公立大学法人福山市立大学外壁改修工事 質問回答書

2024年(令和6年)12月10日

公立大学法人福山市立大学事務局総務課

公立大学法人福山市立大学外壁改修工事
1階平面図

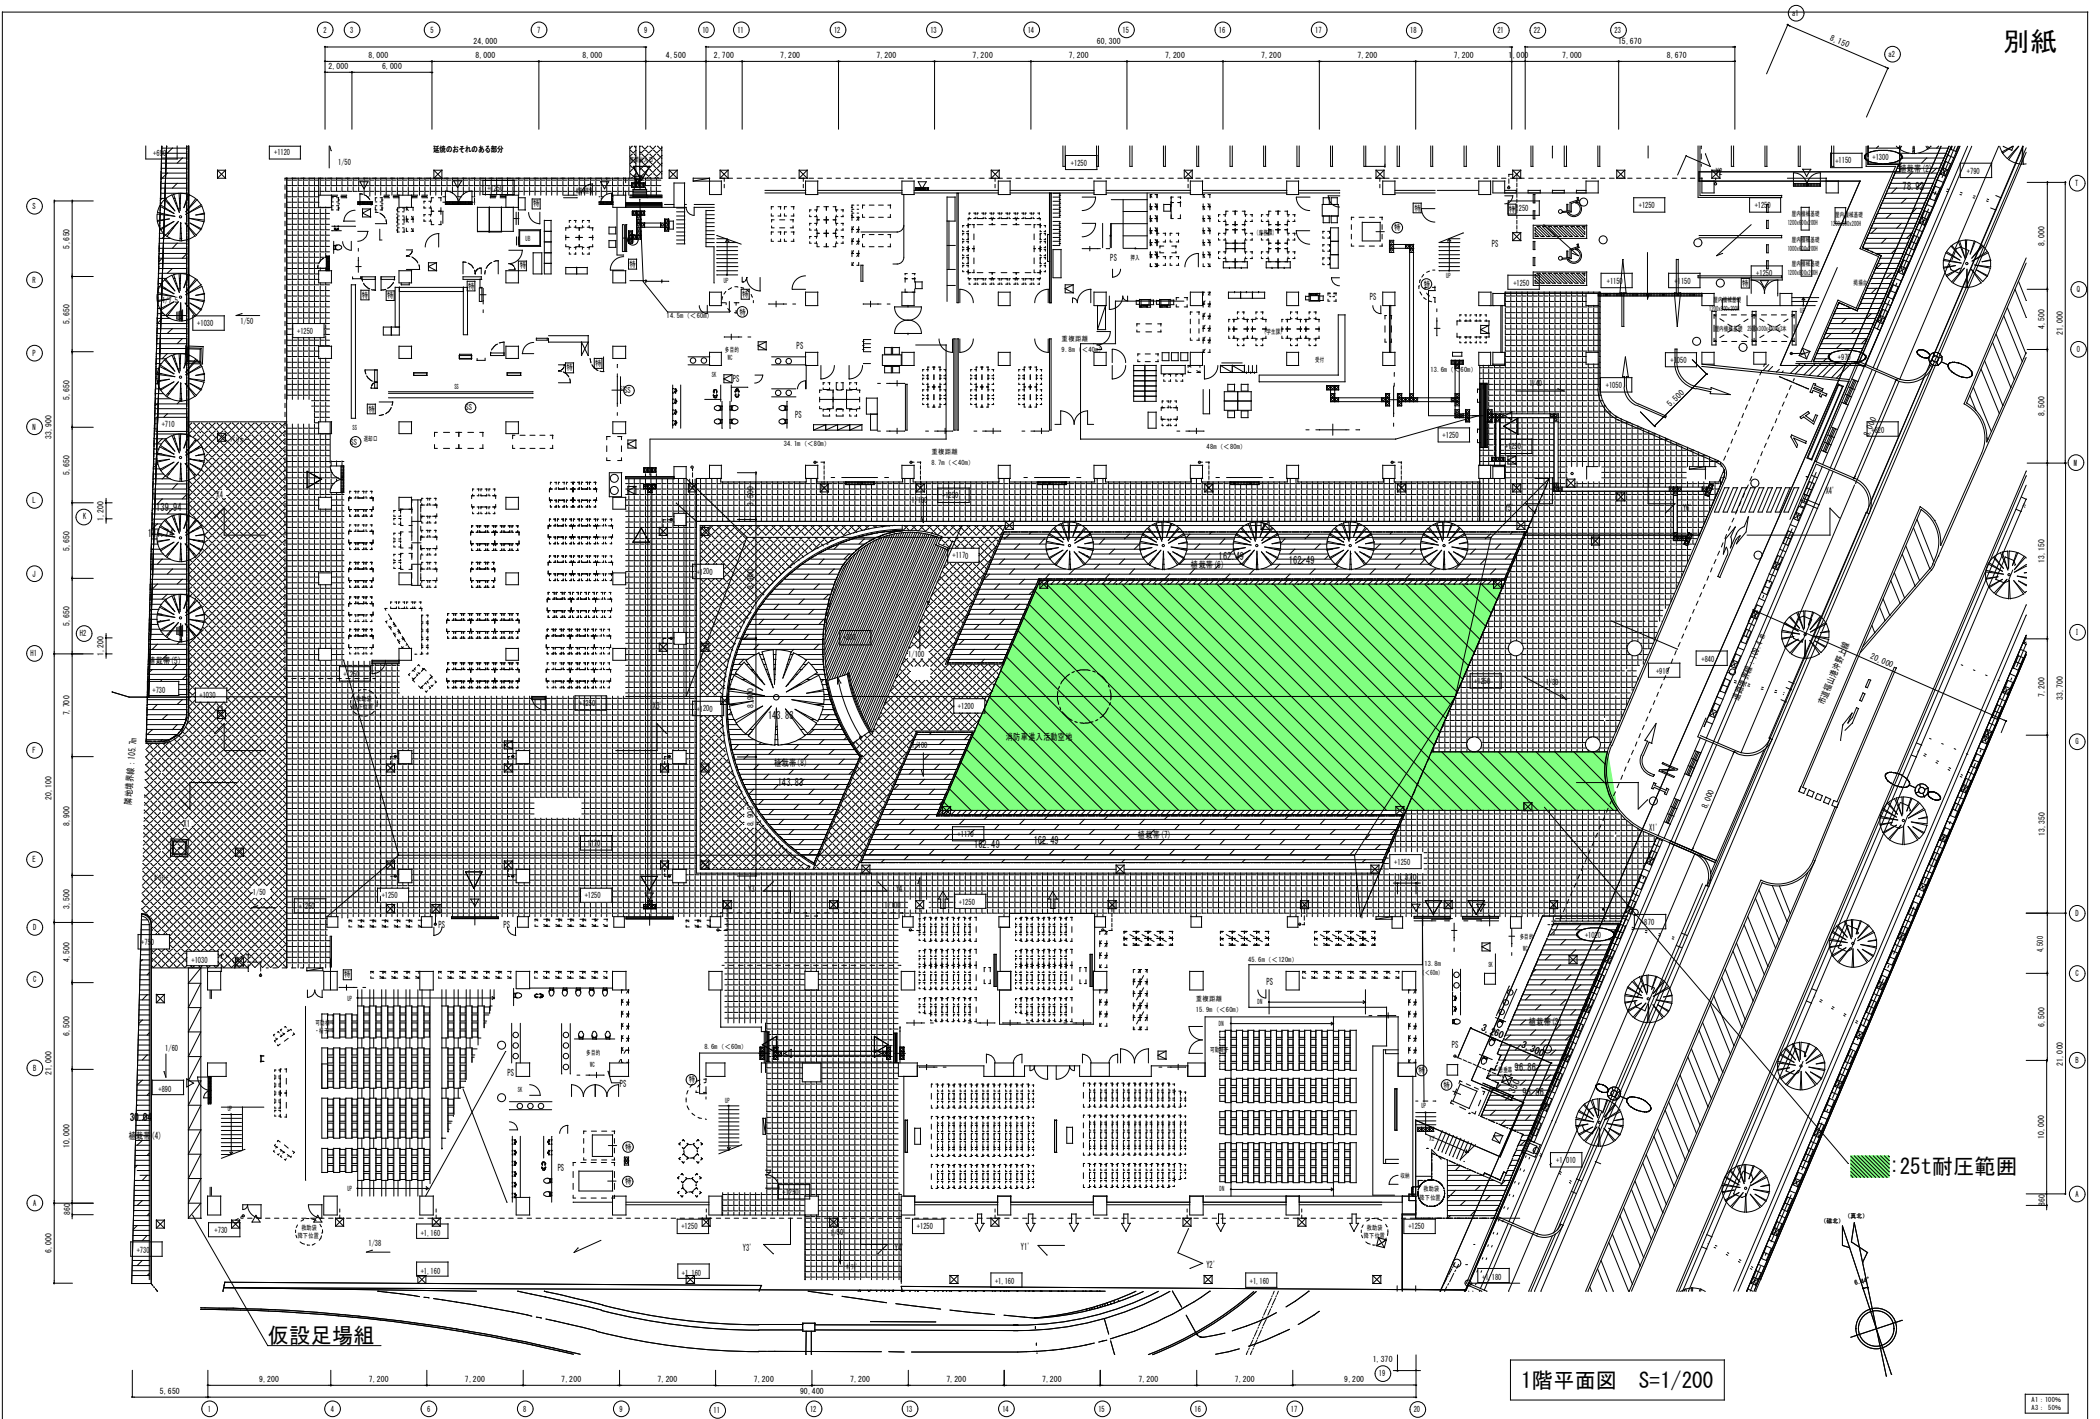
番号	図面番号等	質問事項	回答
1	設計図面 P8~p9	①東面 渡り廊下等の外壁劣化改修部分は高所作業車施工ですが、高所作業車の設置場所はどのように想定されておりますか？	高所作業車は北側駐車場及び敷地内ロータリーに設置することを想定しています。なお、高所作業車施工の日程等は協議によります。
2	設計図面 P6、p8~p9	②東面渡り廊下の西側面（裏側）も高所作業車施工ですが、中庭に高所作業車の設置は可能ですか？ P.6の仮設工事特記仕様書で進入路は北出入口のため西側から中庭に入ることになりますが、開口高が図面では4m以下に見えますが、高所作業車が通ることは可能ですか？	高所作業車は東側市道から進入し、本学中庭に設置可能です。 25t 耐圧の範囲は別紙に示します。
3	設計図面 P6、p14	同様に南棟の渡り廊下上部から足場設置のため、仮設材の荷上げのため中庭に揚重機を入れることは可能でしょうか？ 不可能な場合は、北側通路から入って4階通路に荷上げて設置場所まで小運搬で対応するのでしょうか。	可能です。 25t 耐圧の範囲は別紙に示します。
4	数量表 P11	数量表 共通仮設費 積上げとして交通整理員が計上されていませんが、高所作業車、荷上げ等重機を使用する箇所が必要となると思われます。想定している人数を教えてください。	質問番号1のとおり、高所作業車は敷地内に設置することを想定しているため、交通誘導員は見込んでいません。 施設管理者と協議の上、交通誘導員を配置する場合は変更対象とします。
5	設計図面 P4 数量表 P7	タイル・モルタル塗替改修 D-2'タイル面アンカーピニング部分注入 珪矽樹脂で調査の結果モルタルが浮いている場合は「一般部(16カ所/m ²)、狭幅部(5カ所/m)」で問題ありませんが、施工数量調査の結果タイルが浮いている場合は規定のm ² 当たりの箇所数では止まらず数量が増加した場合は変更対象になりますか。	実際の調査結果を踏まえて、変更対象とするか協議しますが、変更対象となる可能性はあります。
